DICTAMEN SOBRE EL IMPACTO HIDROGEOLOGICO  
DEL TRASVASE RIO BOEZA-EMBALSE DE BARCENA  
EN EL SISTEMA ACUIFERO DE S. ROMAN DE BEMBIBRE

NOVIEMBRE, 1988

Con estos antecedentes, ENDESA ha solicitado al Instituto Tecnológico y Geominero de España la elaboración de un dictamen técnico sobre la solución ofrecida en el citado Anexo de cara a la restitución del acuífero, y, eventualmente, la proposición de soluciones complementarias.

Fig. 4  
 ESQUEMA DE CIRCULACION  
 SUBTERRANEA  
 E. 1: 5.000

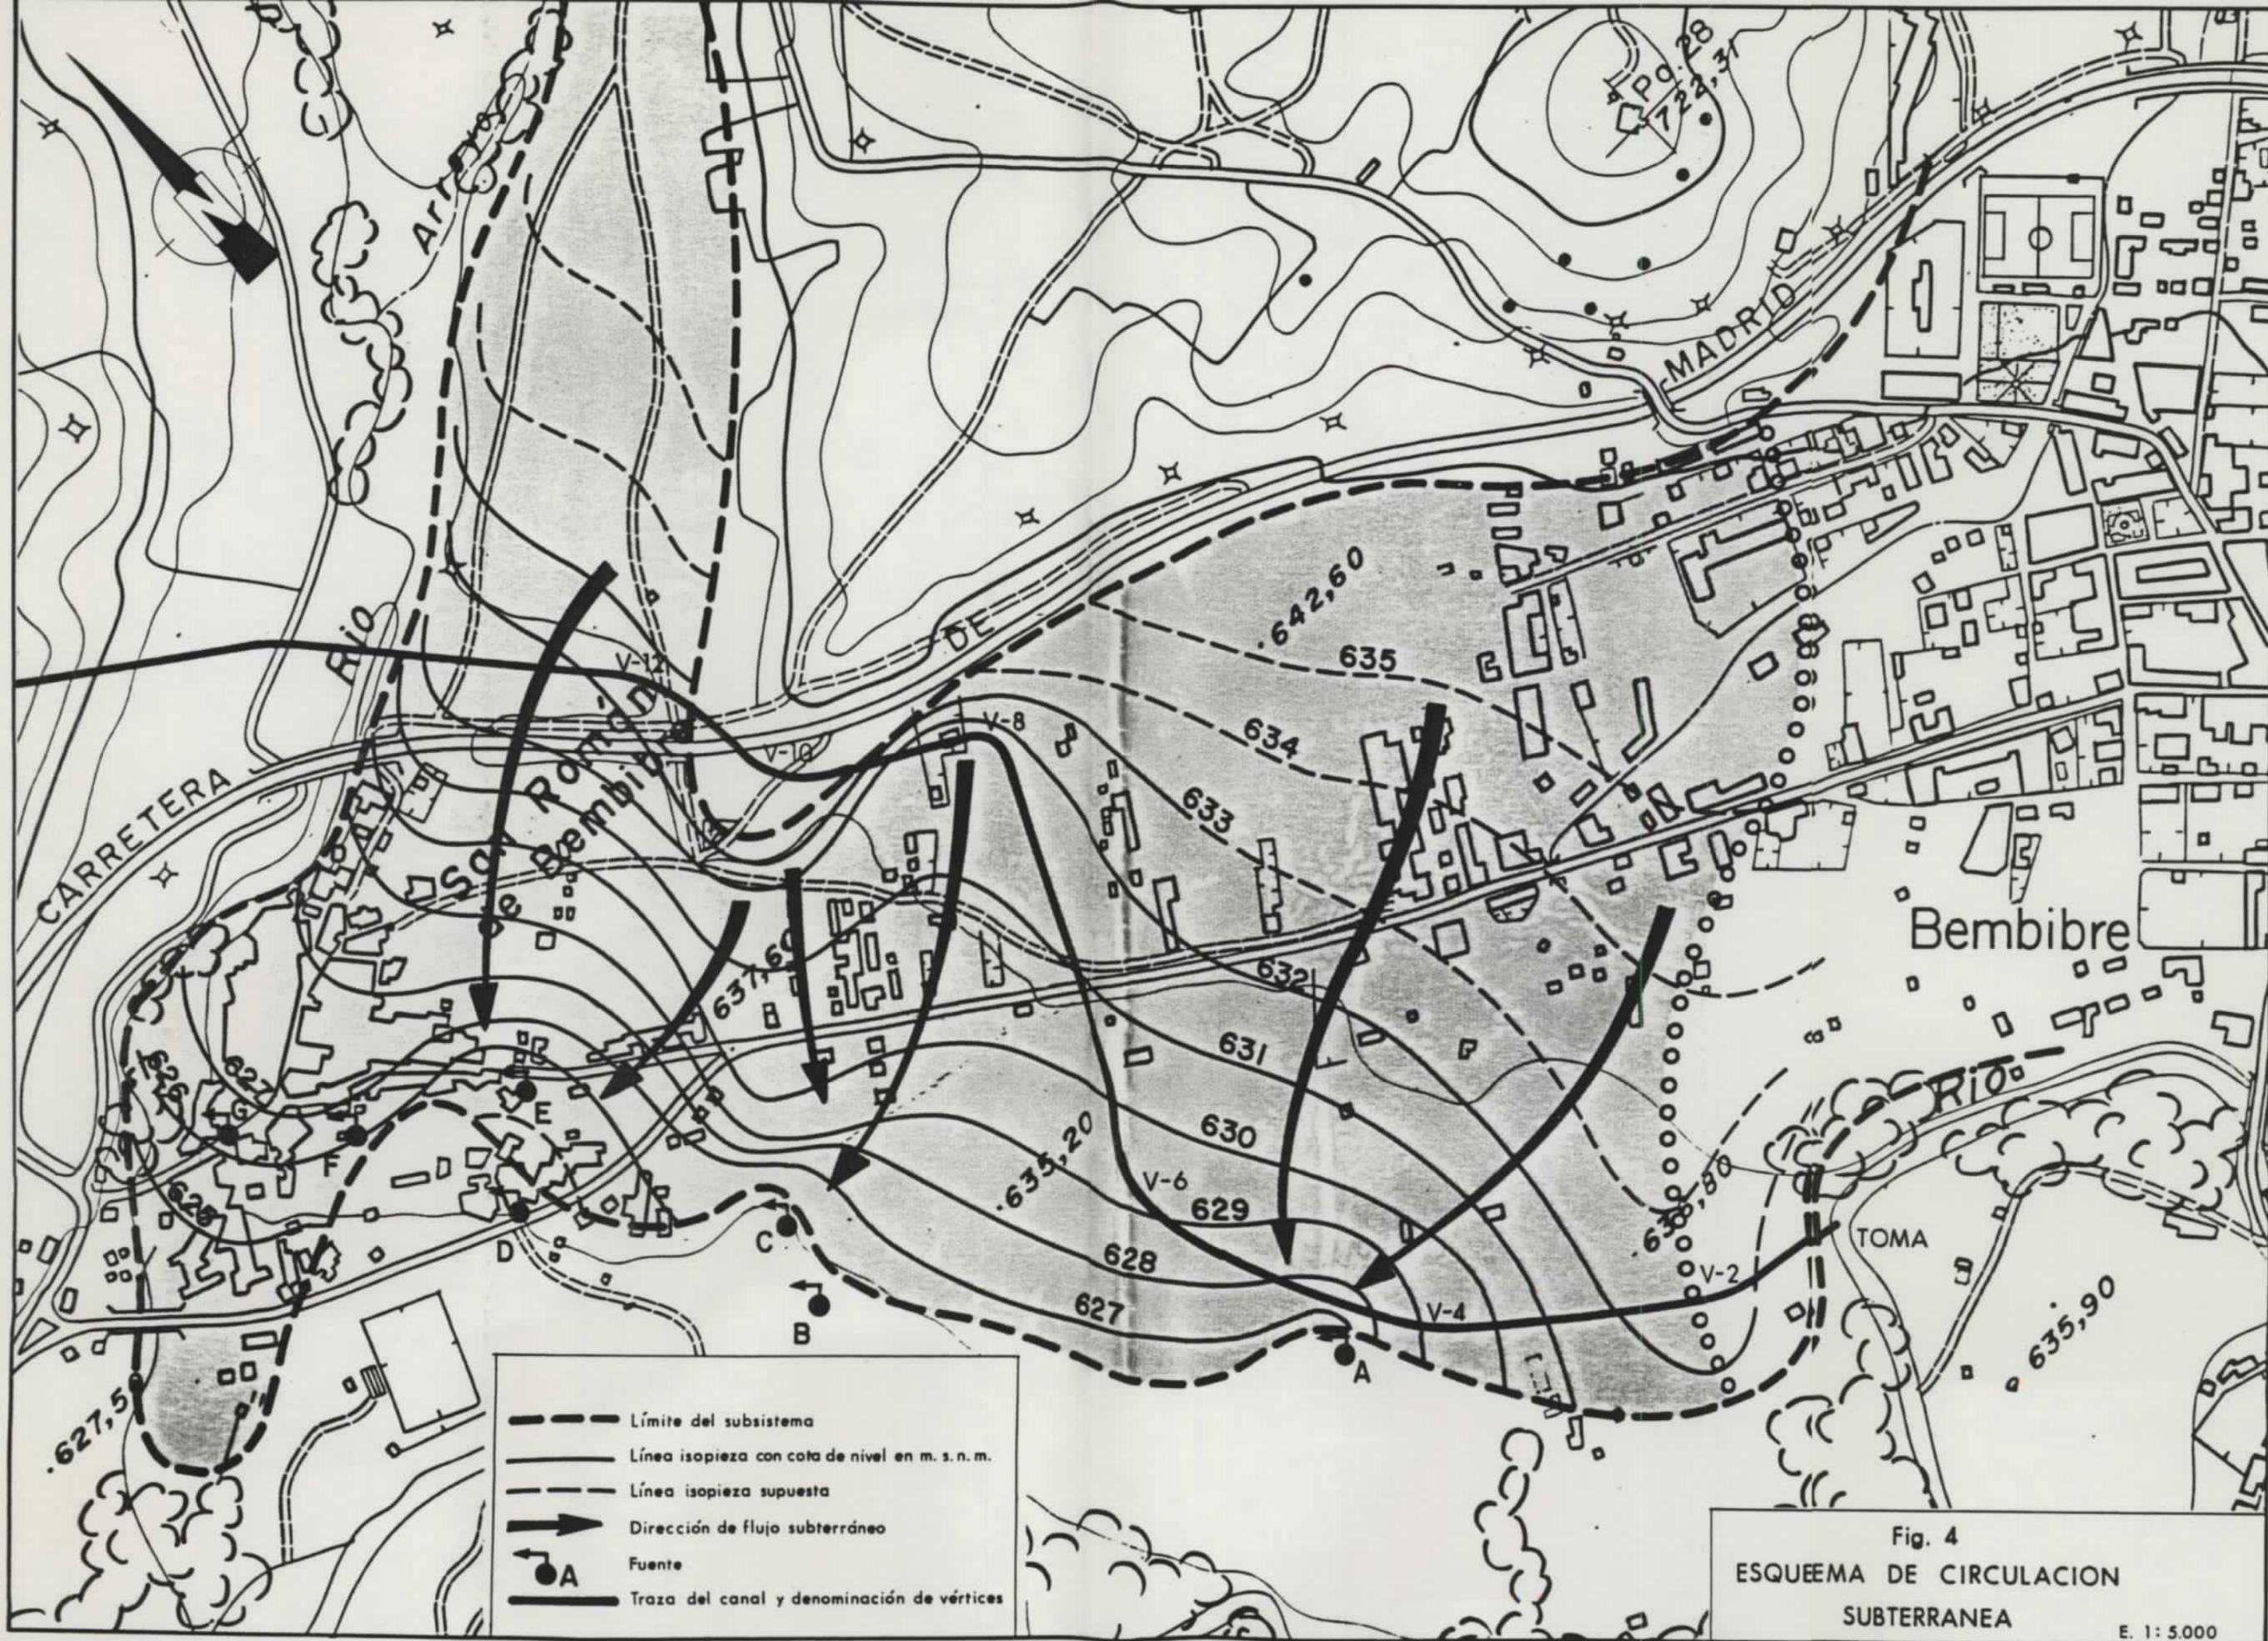
En la figura 4, junto con las líneas isopiezas se ha dibujado la traza del canal con el fin de visualizar la forma en que la obra intercepta las líneas de flujo del agua subterránea.

Así, en el tramo comprendido entre el origen y el vértice 6 el canal tiene una posición frontal respecto al flujo del agua, quedando el paso casi libre a la altura del vértice V4 (zona saturada con cota menor o igual a 628) pero interceptando mayor zona saturada hacia los vértices V-2 y V-6.

Entre los vértices V6 y V8 el canal corta transversalmente al flujo penetrando en la zona saturada todo el tramo, de modo que se disminuye sensiblemente la sección de paso de agua e incluso la anula totalmente en una longitud de unos 200 metros antes de encajarse totalmente en el barropeña.

Desde un poco antes del vértice V8 hasta pasado el vértice V12 (150 m aguas abajo), el canal tiene toda su sección encajada en el Terciario (barropeña) por lo que no ejerce ninguna afeción sobre el flujo subterráneo de la Terraza.

Por último, desde unos 150 metros del vértice V12 hasta el inicio del acueducto el impacto sobre el acuífero es similar al del tramo V6-V8.

Al este de la divisoria, el canal actuaría como barrera con una línea de paso preferencial a la altura del vértice V4 donde el substrato forma una vaguada que debe corresponder a un paleocauce. Si el relleno de la zanja del canal se hiciera con material de la terraza, es decir, si la permeabilidad actual no variase, el efecto del canal sería de una barrera parcial al paso del agua que se embalsaría aguas arriba de la obra hasta que el aumento de gradiente compensase la pérdida de sección de paso de forma que el caudal de paso bajo el canal fuese el mismo que con la sección saturada natural. Pudiera ocurrir que el aumento de gradiente hidráulico necesario fuese tan grande que el nivel de saturación se elevase hasta rebosar por encima del canal o hasta el Oeste vertiendo en último caso en la curva del río aguas arriba de la toma del Trasvase donde la cota máxima de lámina de agua será de 631,5 frente a los 629-630 m.s.n.m. de la actualidad.

FIG.- 5 ESTADO FINAL DEE LAS OBRAS COMPLEMENTARIAS PROPUESTAS

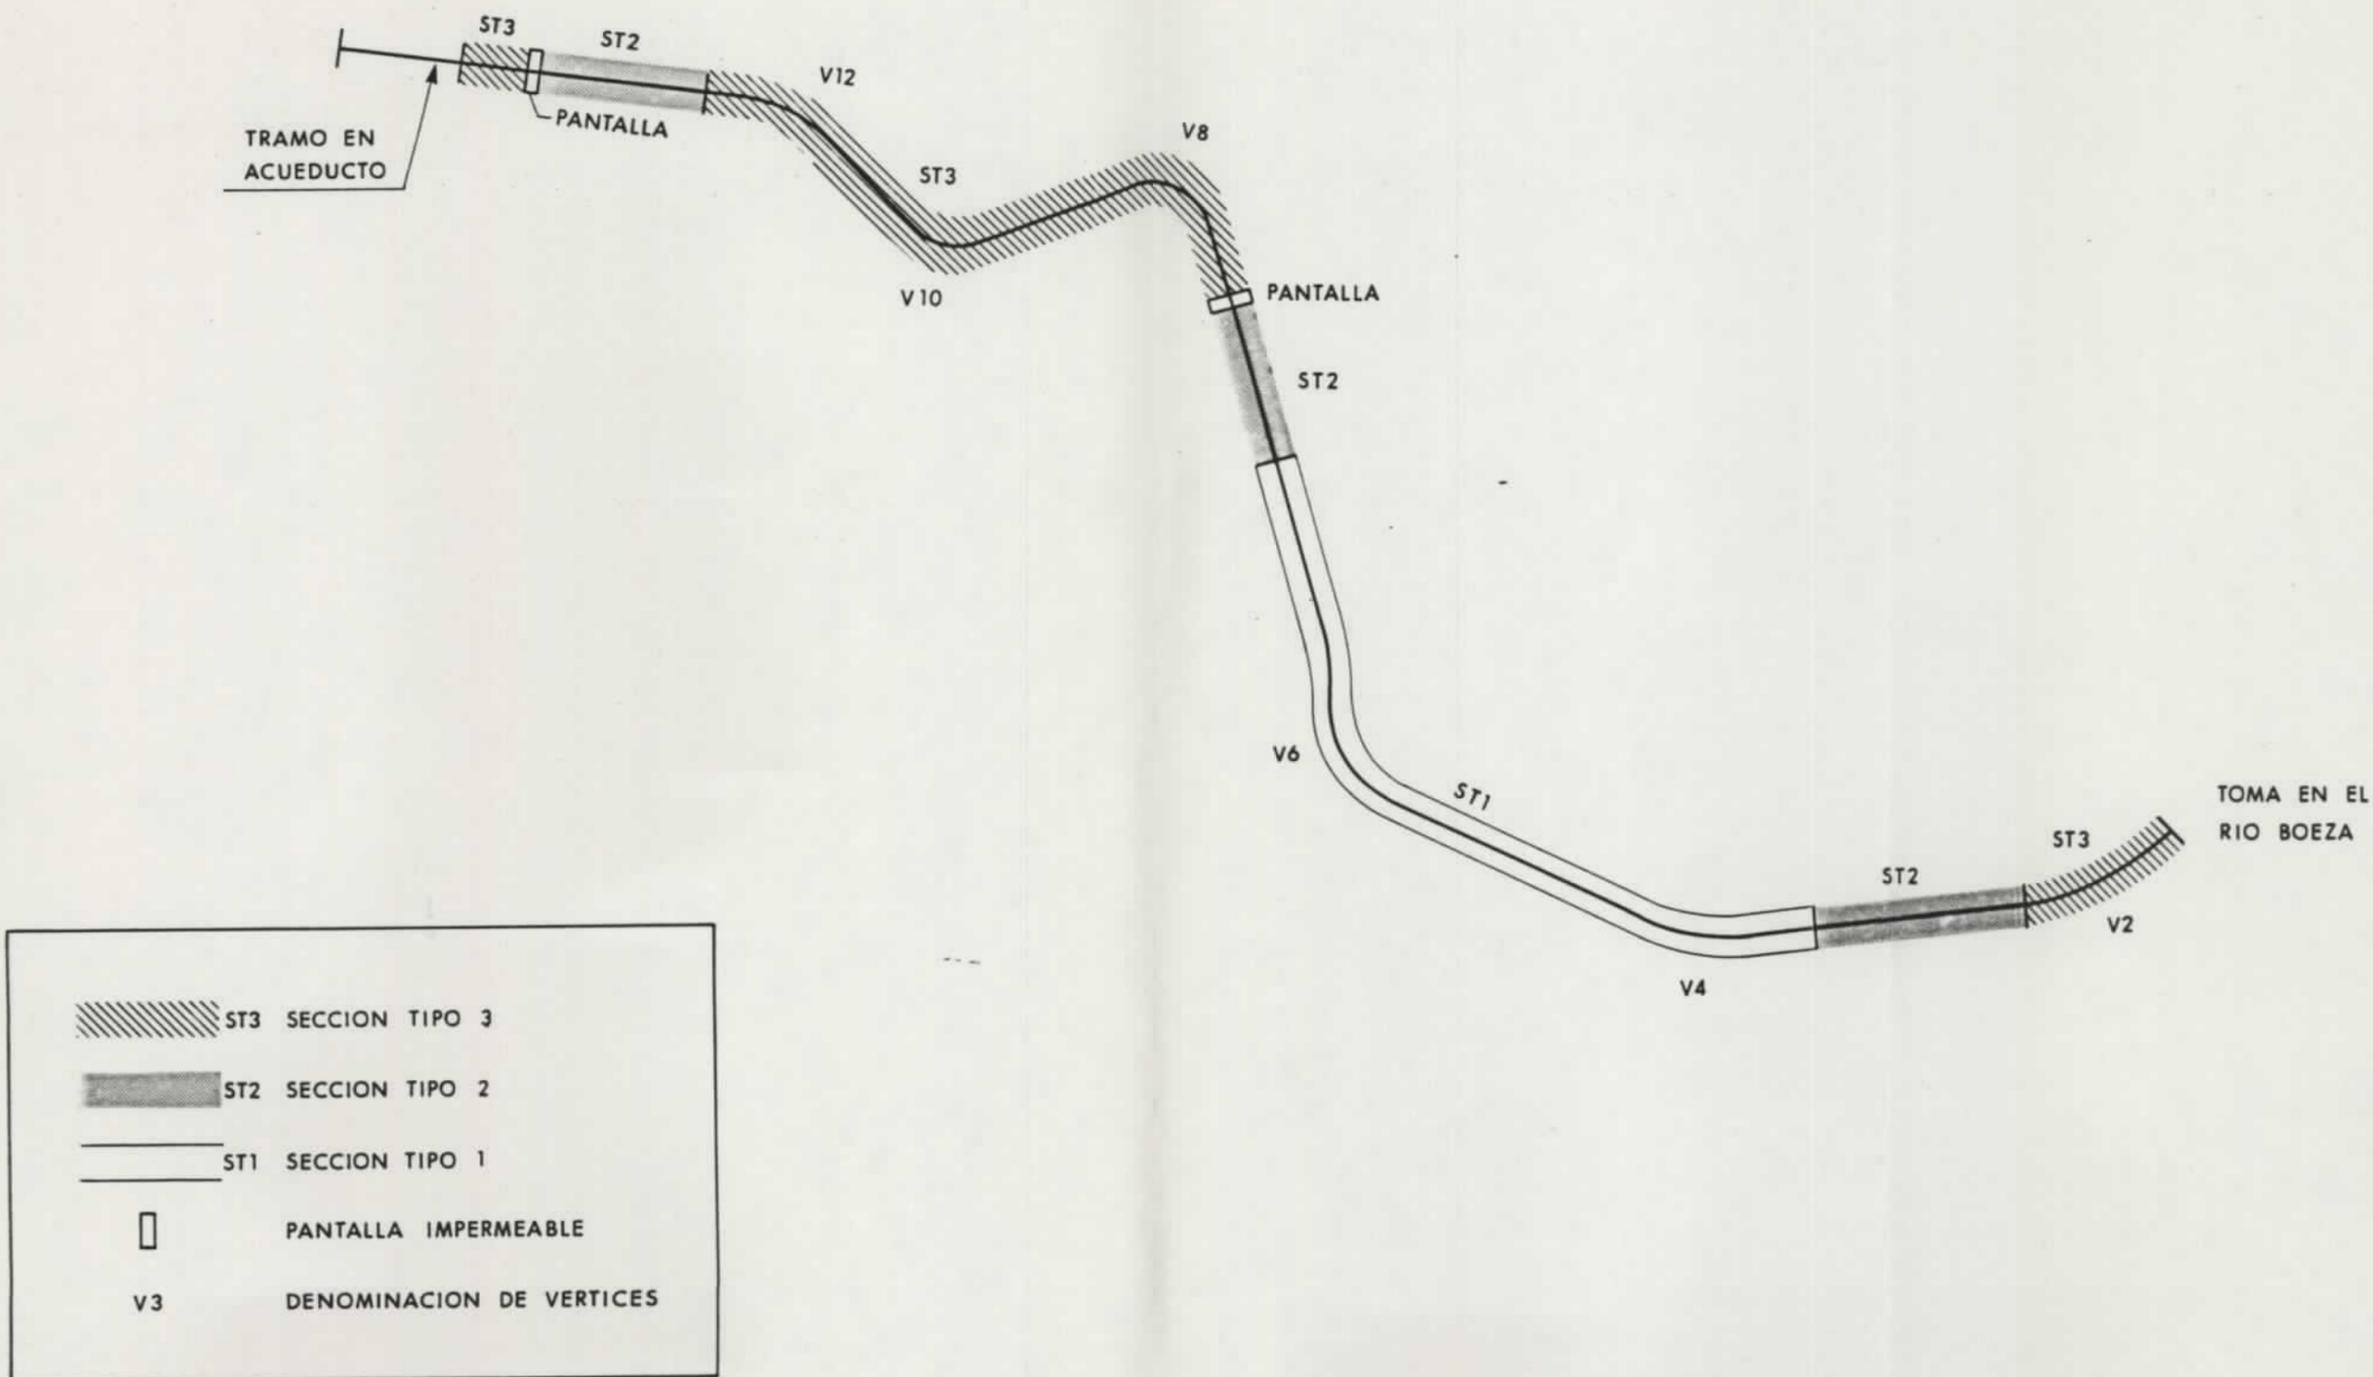
Las modificaciones que deben introducirse en las soluciones propuestas por ENDESA son las siguientes:

- Tramo estanco, ST3, 50 metros antes del comienzo del acueducto del Boeza.
- Tramo en ST2 de 130 m inmediatamente aguas arriba del anterior.
- Tramo estanco, ST3 y restitución de la topografía original en el sector comprendido entre los vértices 8 y 12.

- La permeabilidad de los materiales a emplear como lecho drenante debe ser del orden de  $10^{-3}$  m/s para tener un margen de seguridad. Aunque no se ha podido determinar con exactitud la permeabilidad del acuífero, se estima en un orden de magnitud de 1 a  $5 \times 10^{-4}$  m/s.

En la figura 5 se indica un esquema de la situación final de las obras complementarias.
